Bentu Energy S.r.l.

Parco Eolico “Bentu” sito nei comuni di Thiesi e Ittiri (SS)

Controdeduzioni al Parere Negativo alla pronuncia di compatibilità ambientale emesso dal Ministero della Cultura nell’ambito della procedura di VIA

Novembre 2023

Figura 1: aree e siti con valore ambientale. Localizzazione aree non idonee FER (DGR 59/90 2020).

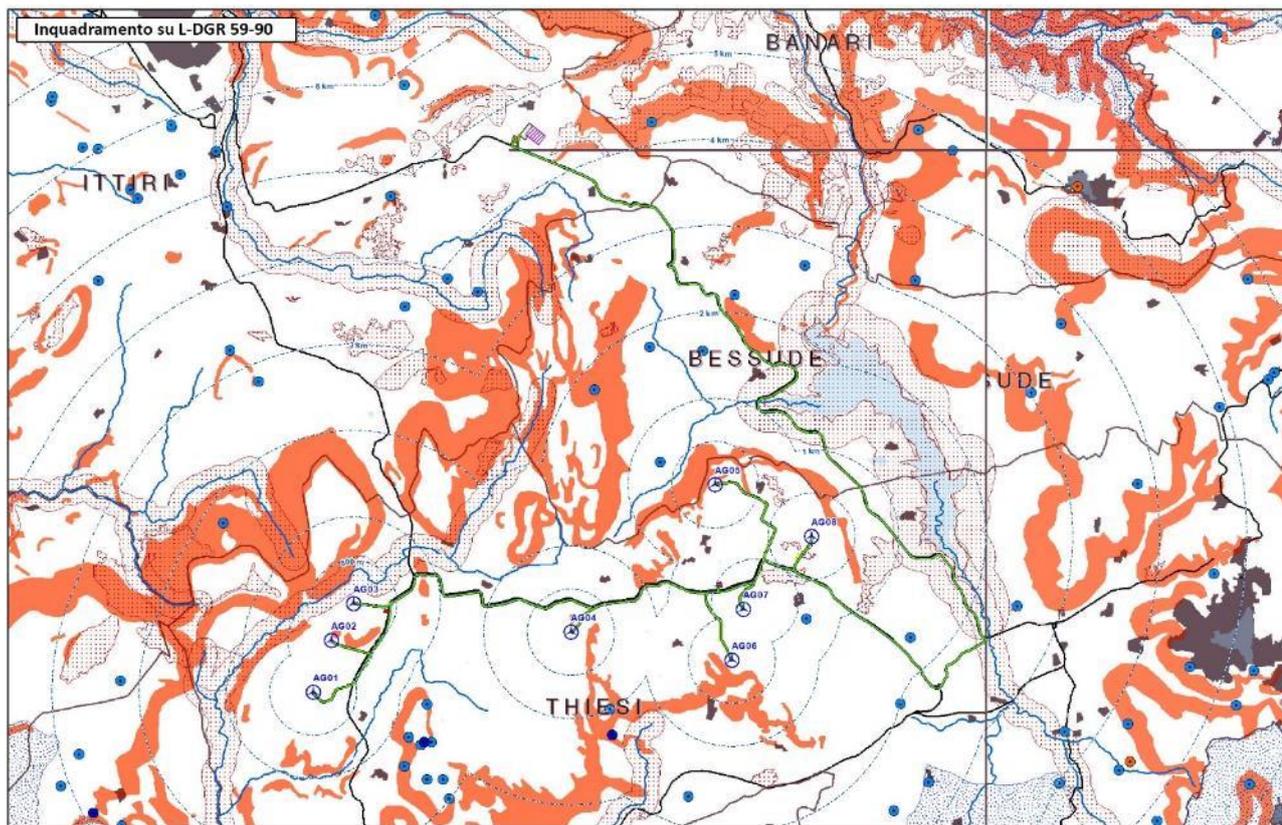
Rispetto all'affermazione che *“Il progetto appare in aperto contrasto con gli strumenti di pianificazione energetica e ambientale regionale, costituisce una ulteriore manifestazione di speculazione energetica nell'ambito delle FER che ha contribuito a devastare ambiente e paesaggio sardo; incrementa lo spreco di energia elettrica di una Regione che produce oltre i propri fabbisogni”*, si fa presente come, secondo quanto affermato dal Piano Energetico Ambientale Regionale (PEARS) **“L'energia rappresenta l'elemento essenziale per la crescita e lo sviluppo economico di ogni nazione sebbene la sua produzione ed il suo impiego costituiscano, allo stato attuale, una delle principali fonti di emissione di gas ad effetto serra.** Ai processi di conversione energetica sono associate, nell'Unione Europea, una quantità di emissioni clima alteranti pari a circa l'80% del totale. Ciò è dovuto al ruolo primario che i combustibili fossili hanno rivestito e rivestono ancora nel sistema energetico europeo. In questo scenario è indubbio il ruolo cruciale che le fonti energetiche rinnovabili possono rivestire per lo sviluppo di un sistema energetico più sicuro, affidabile e sostenibile [...] Il Piano d'Azione Regionale per le Energie Rinnovabili della Sardegna si inserisce nel contesto sopra descritto con l'intento di coniugare il raggiungimento degli obiettivi, stabiliti a livello nazionale con il meccanismo del burden-sharing, con lo sviluppo economico dell'isola, nel pieno rispetto delle peculiarità del territorio e secondo una logica di utilizzo sostenibile dell'ambiente e delle risorse naturali”.

Per quanto riguarda lo sviluppo regionale del comparto eolico, la Regione ha ipotizzato nel Piano Energetico una potenza complessiva di ca. 1500 MW, favorita dalla posizione geografica dell'isola, a cui si deve un alto livello di rendimento degli impianti di produzione da FER. Pertanto, **il progetto contribuisce al raggiungimento degli obiettivi nazionali e regionali, in modo coerente alle indicazioni contenute nei documenti istituzionali.**

la stabilità o la funzionalità ecosistemica o la fruibilità paesaggistica”. Tuttavia, si evidenzia che all’art. 112 del Piano, riguardante gli impianti energetici, le NTA rimandano alla Regione la necessità di elaborare uno studio specifico per l'individuazione delle aree idonee all'installazione degli impianti eolici. Lo studio, svolto negli scorsi anni, ha dato vita alla D.G.R. 59/90 del 27.11.2020 riguardante l' "Individuazione delle aree non idonee all’installazione di impianti alimentati da fonti energetiche rinnovabili", in cui la Regione ha effettuato la revisione degli indirizzi e dei regolamenti in merito all'installazione di impianti alimentati da FER e ha prodotto 59 tavole riguardanti tutto il territorio regionale e inclusive di tutti i vincoli e tutte le aree ritenute non idonee. Inoltre, in accordo con gli indirizzi nazionali e comunitari volti al raggiungimento di precisi e importanti obiettivi di produzione energetica da FER entro pochi anni, ribaditi a livello nazionale anche dall'ultimo D.L. n.77/2021 (Decreto semplificazioni bis) - il cui Capo VI è dedicato all'accelerazione delle procedure per le fonti rinnovabili - la Regione ha espresso chiaramente nella DGR la necessità di superare la 'rigidità' di un vincolo a-prioristico per valutare di volta in volta il vincolo in relazione alle condizioni locali e alle soluzioni progettuali messe in campo. In accordo con le indicazioni cartografiche riportate nella tav.20 della DGR, **le aree individuate per la disposizione degli aerogeneratori non ricadono su aree e/o siti ritenuti non idonei all’installazione di impianti energetici alimentati da fonti energetiche rinnovabili, tranne una piccola parte delle aree di cantiere temporaneo della AG08, ricadenti su un’area percorsa dal fuoco e vincolata ai sensi della L. n.353/2000 e dell’art. 142 del DLgs 42/2004 (zone bosco).** Tuttavia, l’area è stata percorsa dal fuoco nel 2007, pertanto **nel 2022 (anno di presentazione del progetto) sono scaduti anche i vincoli quindicennali relativi al cambio di destinazione urbanistica rendendo l’area priva di vincoli.**

Figura 2: inquadramento catastale delle opere temporanee e definitive relative alla AG07

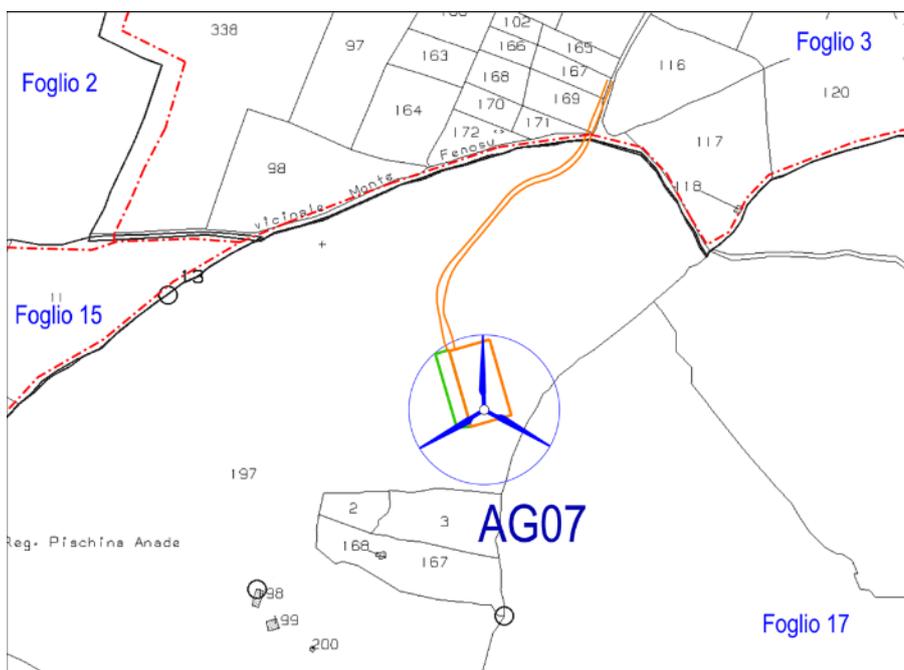
e) Presenza di aree a uso civico – foglio 17 mappale 32

Il foglio 17, particella 32 è situato in prossimità della AG07, tuttavia tutte le opere relative alla turbina -temporanee e permanenti- ricadono sul mappale vicino (F.17 p.197) sul quale non è presente l'uso civico. Il foglio 17, mappale 32 è infatti interessato solo parzialmente dal sorvolo delle pale. Il posizionamento delle opere e i riferimenti catastali sono riportati nell'immagine sottostante.

Figura 3: localizzazione dei vincoli, dei principali monumenti e siti archeologici noti, base CTR.

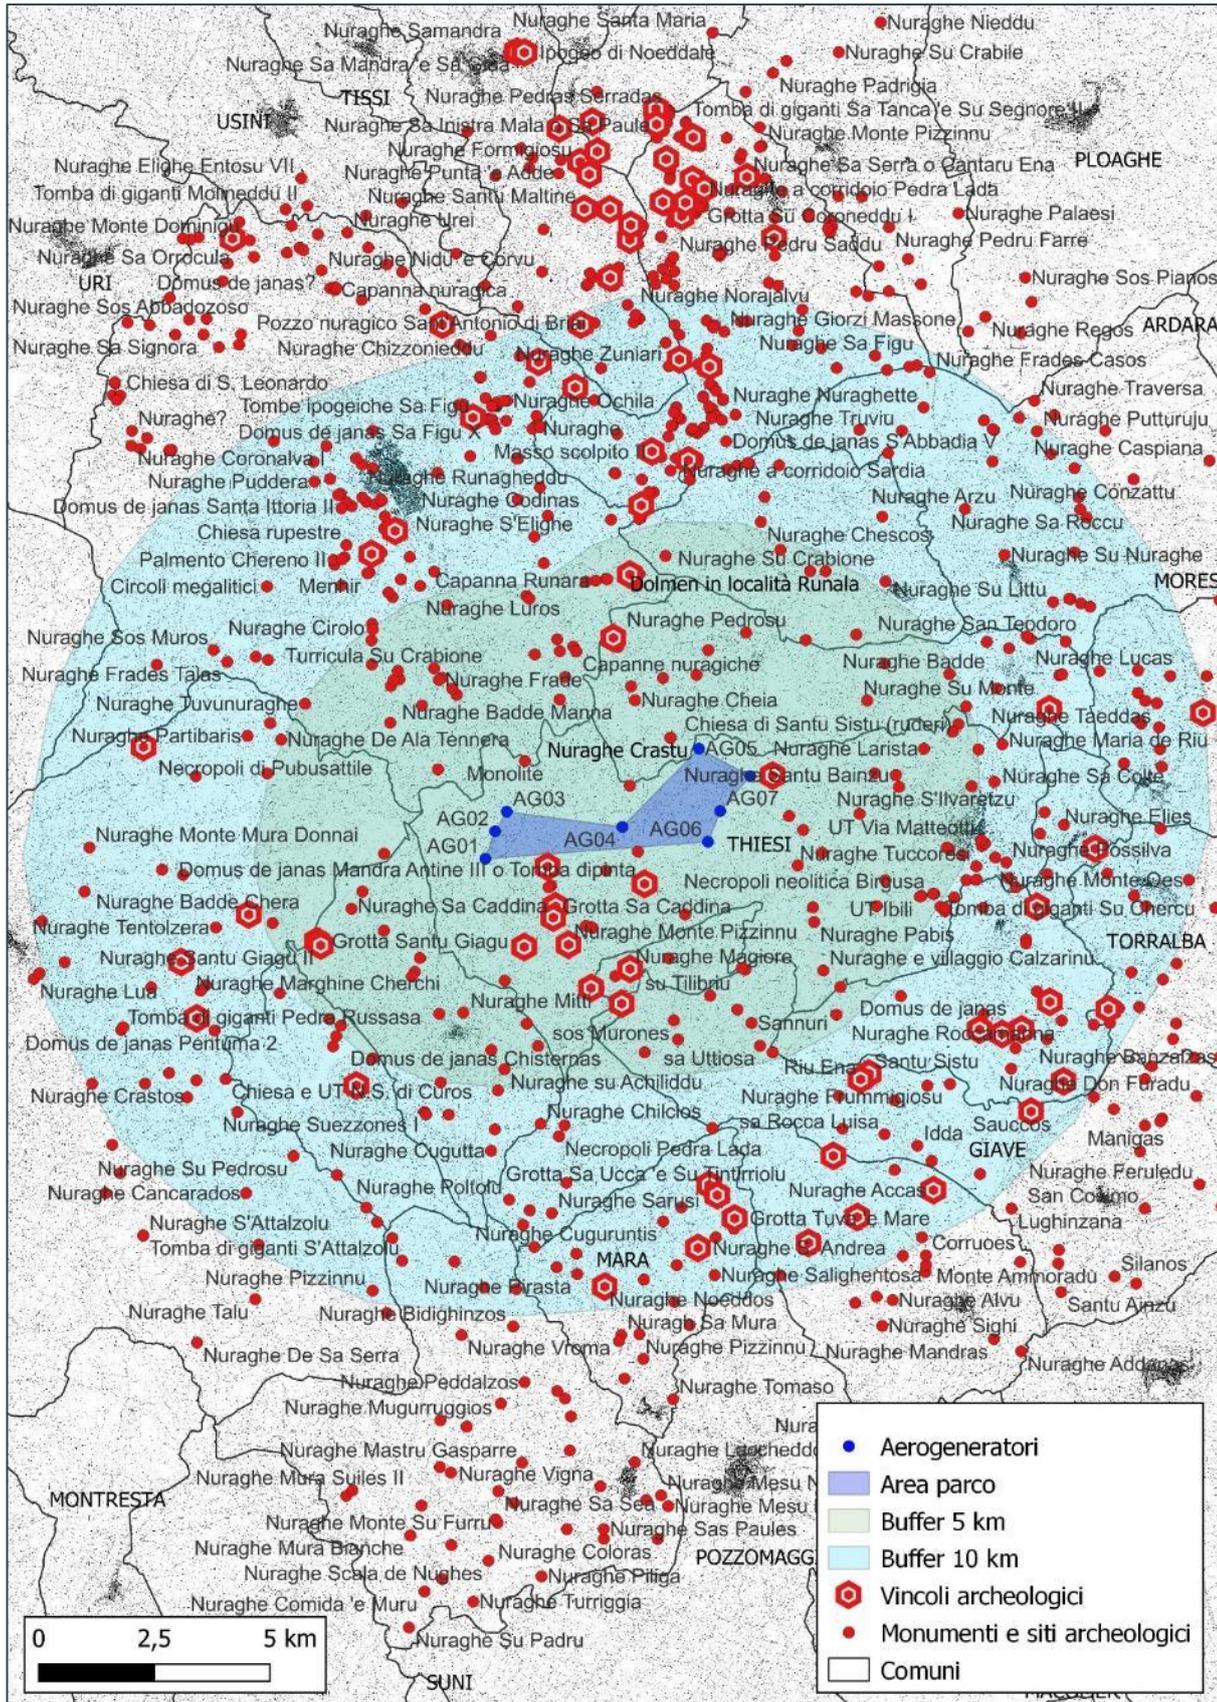
i) Inserimento del progetto rispetto a beni paesaggistici e identitari (es. muretti a secco) e possibile effetto "selva"

Il PPR non individua in corrispondenza degli aerogeneratori la presenza di beni paesaggistici e identitari, nonostante il territorio circostante sia ricco di testimonianze storiche e culturali. Il bene individuato più vicino all'area è il nuraghe classificato dal Piano con codice BUR n.4410, posto a circa 630 m di distanza dalla AG07. Sotto il profilo archeologico, le ricognizioni hanno dato esito negativo in tutti i casi esaminati. Si riscontra anche l'assenza di rinvenimenti sporadici (si veda la relazione archeologica prodotta nell'ambito dello Studio di Impatto Ambientale).

Per quanto riguarda la Tomba dei giganti di Baddju Pirastru, si precisa che il cavidotto sarà realizzato nell'area di sedime della strada che costeggia l'area vincolata e che, quest'ultima non viene coinvolta dai lavori di scavo.

Nell'area vasta, anche all'interno del bacino di visibilità dell'impianto, è stata individuata la presenza di numerosi siti in cui insistono resti archeologici che testimoniano la frequentazione di tali aree sin dall'epoca prenuragica, che sono stati riportati, nello specifico, nella figura 11 (riportata di seguito) a pag. 21 della relazione "IT-VesBu-CLP-ENV-PGR-004 Quadro ambientale", oltre che nella relazione archeologica e nella relazione paesaggistica. Da numerosi di tali punti di interesse sono anche state elaborate le fotosimulazioni, come ad esempio dal citato sito di Mandra Antine, dal quale l'impianto eolico non risulterà visibile.

Figura 4: intervisibilità teorica del parco eolico in progetto (stato di progetto).

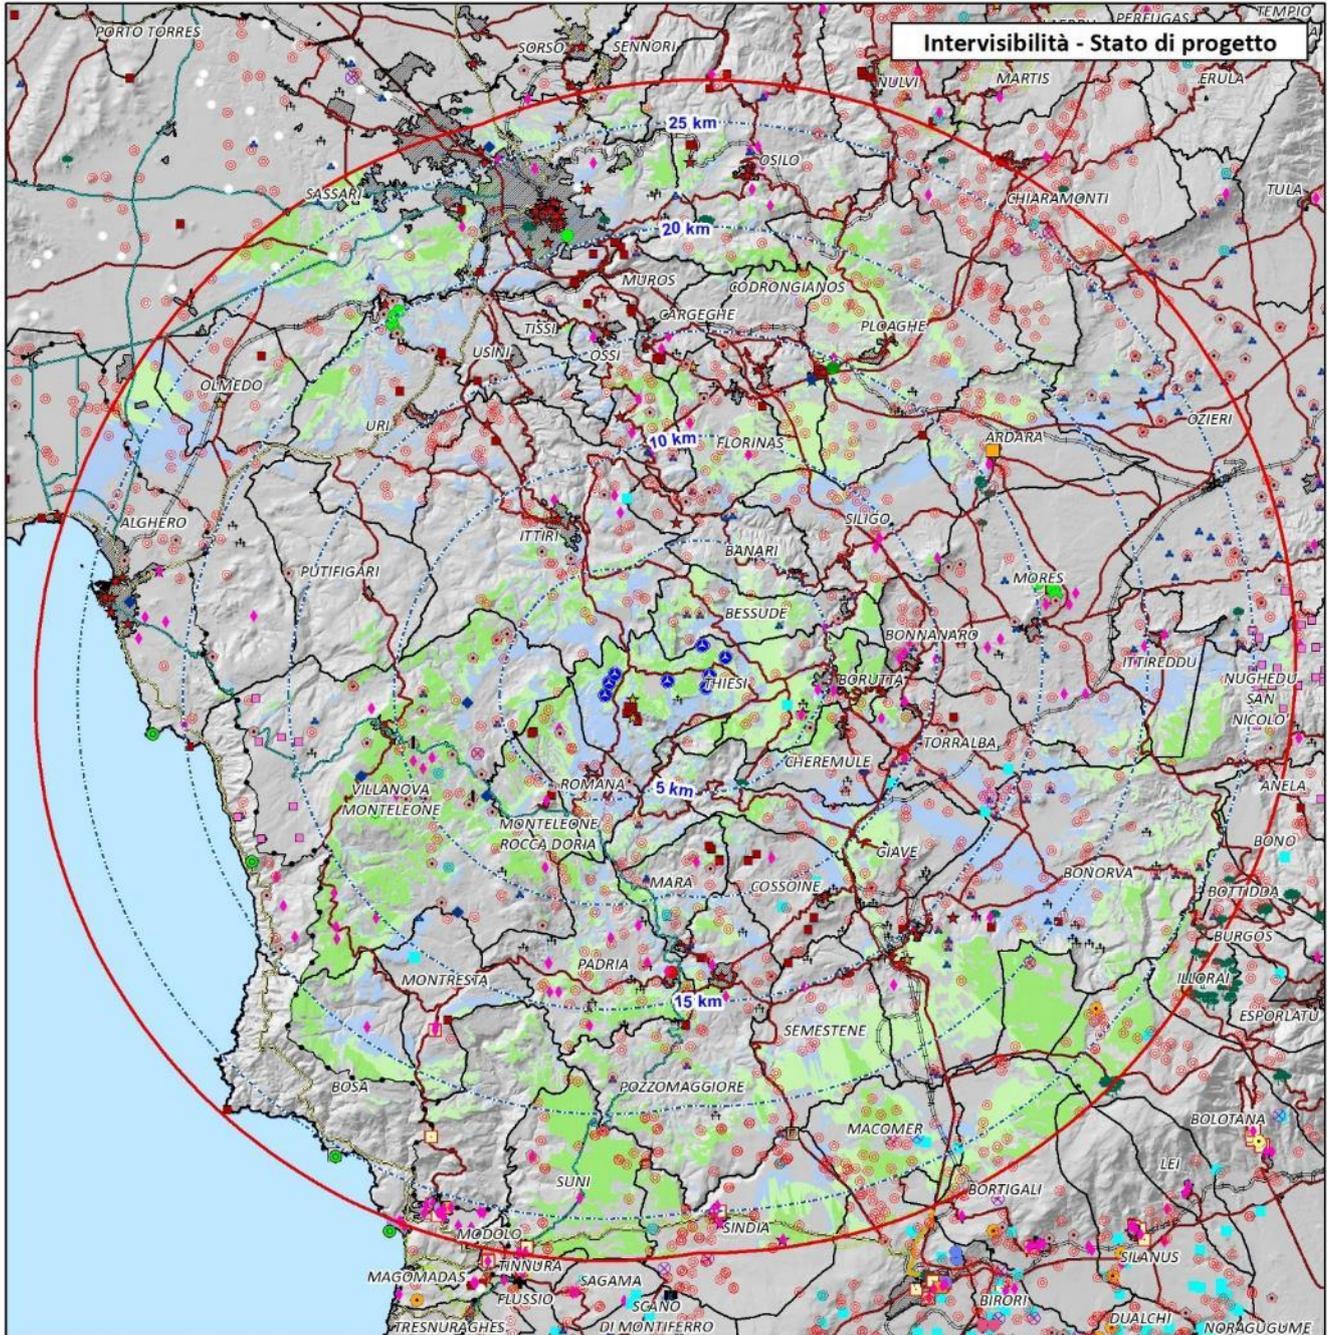
Si è anche sottolineata la possibilità che si verifichi l'effetto concentrazione (o "effetto selva") dovuto alla presenza in un ambito territoriale ristretto di altri interventi simili a particolare incidenza paesaggistica. Tale impatto sarebbe da considerarsi significativo solo qualora dovessero essere approvati tutti gli impianti attualmente in istruttoria di VIA (circostanza ovviamente improbabile). In tal caso, tutte le aree nell'intorno dell'impianto sarebbero interessate da tale impatto, comprese le vie di comunicazione principali e le strade a valenza paesaggistica.

L'analisi dell'impatto paesaggistico è stata effettuata anche grazie all'elaborazione di mappe dell'intervisibilità teorica che, come esposto nel quadro ambientale e nella relazione paesaggistica, costituiscono una quantificazione cautelativa delle aree dalle quali si potrebbe concretizzare un impatto paesaggistico. Tali mappe hanno mostrato come le aree dalle quali sarà visibile tutto o quasi tutto il parco (8 turbine), sono quelle nelle immediate vicinanze del parco e quelle nel quadrante a sud e, in particolare, a sud-est nel Comune di Bonorva. Tuttavia il territorio comunale di Bonorva dista circa 15 km dall'area di progetto e questo fa sì che la capacità dell'impianto eolico di alterare il quadro paesaggistico sia notevolmente ridotta grazie alla capacità risolutiva dell'occhio umano che a tali distanze diminuisce notevolmente.

Lo skyline naturale sarà dunque modificato, con conseguente modifica dell'assetto percettivo, scenico e panoramico, ma si deve considerare che i generatori sono disposti in modo tale da non essere quasi mai percepibili contemporaneamente grazie all'orografia che fa sì che parte dello sviluppo in altezza delle turbine risulti coperto dai rilievi, riducendo l'impatto visivo. Anche l'analisi delle zone di impatto visuale ha confermato come l'impatto possa considerarsi nullo dal 73% circa della superficie territoriale nell'intorno di un raggio di 30 Km. Risulta, invece, rilevante solo dall' 1,59% della superficie.
